Objet : IXELLES. Avenue Molière, 245 / Rue Picard, 25.

Demande de permis d'urbanisme portant sur la construction d'un nouveau volume en toiture plate en vue d'y aménager un appartement et des terrasses.

Avis de la CRMS

Ci-dessus : axonomie de la rehausse projetée. Images tirées du dossier.

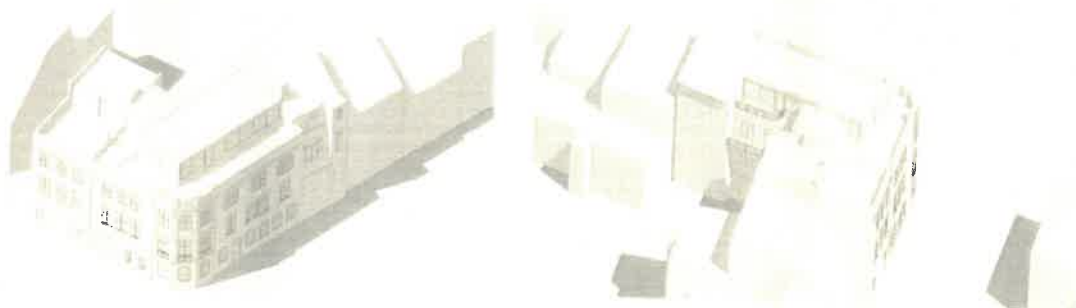
Dans la demande actuelle, la CRMS n'est interrogée que sur une nouvelle mouture de la rehausse de la toiture plate. Celle-ci prendrait désormais la forme d'un volume rectangulaire, en retrait du mur acrotère

Ci-dessus : plan de la rehausse tiré du dossier, modifié par la CRMS, illustrant le rapport entre l'angle en pan coupé du bâtiment principal et l'angle droit de la rehausse. En bleu à gauche, une version avec un angle plus harmonieux, grâce à la mise en parallèle de la façade courte.

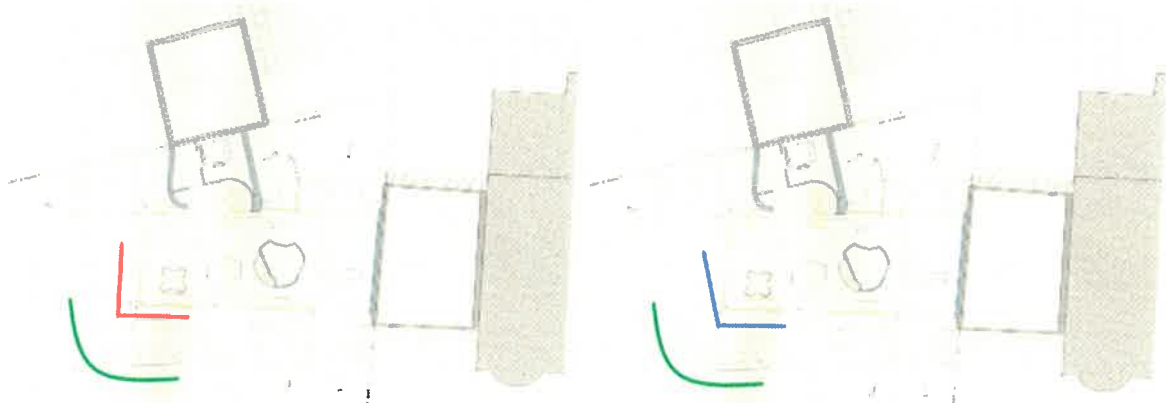
La CRMS s'interroge sur les raisons ayant mené à ces modifications. Si elle ne s'oppose pas au principe de la rehausse, elle estime que la rehausse proposée s'intègre moins et sera plus visible que celle du projet précédent. L'angle droit de la rehausse ne suit pas l'angle en pan coupé du bâtiment principal et risque de créer une perspective peu heureuse sur l'immeuble depuis la rue. La CRMS recommande que la façade courte de la rehausse soit réalisée parallèlement à la façade de la rue Picard pour une meilleure mise en perspective de l'ensemble.
